**DECRETO DEL SEGRETARIO GENERALE
DELL' AUTORITA' DI BACINO INTERREGIONALE DEL FIUME TRONTO
N. 30 del 15.12.2010**

OGGETTO: Piano stralcio di bacino per l' Assetto Idrogeologico del Fiume Tronto (PAI) - Deliberazione amministrativa dell' Assemblea legislativa regionale delle Marche n° 81 del 29.01.2008 - Istanza ai sensi dell'Art. 17 N.T.A. (Modifica alle aree) - COMUNE DI ACQUASANTA TERME (AP) : PERIMETRAZIONE (NUOVO INSERIMENTO) DI UN'AREA IN DISSESTO GRAVITATIVO – FRANA DA CROLLO – RICADENTE NEL TERRITORIO DEL COMUNE DI ACQUASANTA TERME (AP) – LOCALITA' QUINTODECIMO - ACCOGLIMENTO .

Allegato A al Decreto del Segretario Generale n. 30 del 15.12.2010

Istanza ai sensi dell'art. 17 delle Norme Tecniche di Attuazione del PAI
Comune di Acquasanta Terme (AP): Perimetrazione (nuovo inserimento) di un'area in dissesto gravitativo (frana da crollo) - ricadente in Loc. Quintodecimo del Comune succitato
Carta del Dissesto e delle aree esondabili: tavola 10/28 (Sez. 338010)

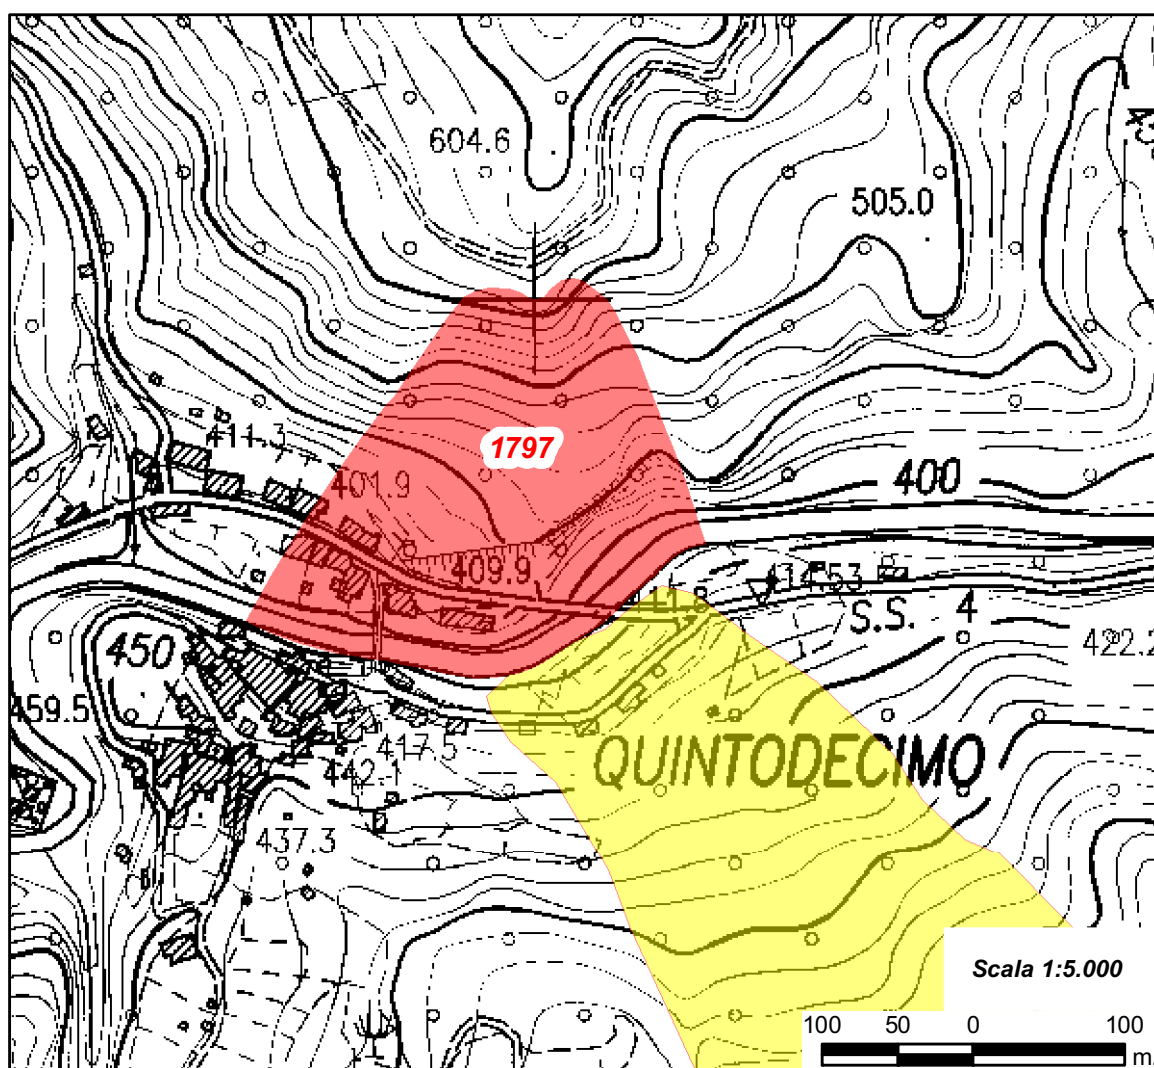
2. DI INDIVIDUARE E CLASSIFICARE, come da cartografia allegata al presente decreto quale sua parte integrante e sostanziale (**All. A**), il nuovo perimetro contraddistinto con il codice **n. 1797 (H4-R4)**, risultante dall'accoglimento dell'istanza in epigrafe.

CODICE	TIPOLOGIA	PERIC.	RISCHIO	REGIONE	PROVINCIA	COMUNE	ANNOTAZIONI
1797	Crollo	H4	R4	Marche	Ascoli Piceno	Acquasanta Terme	Nuovo Inserimento
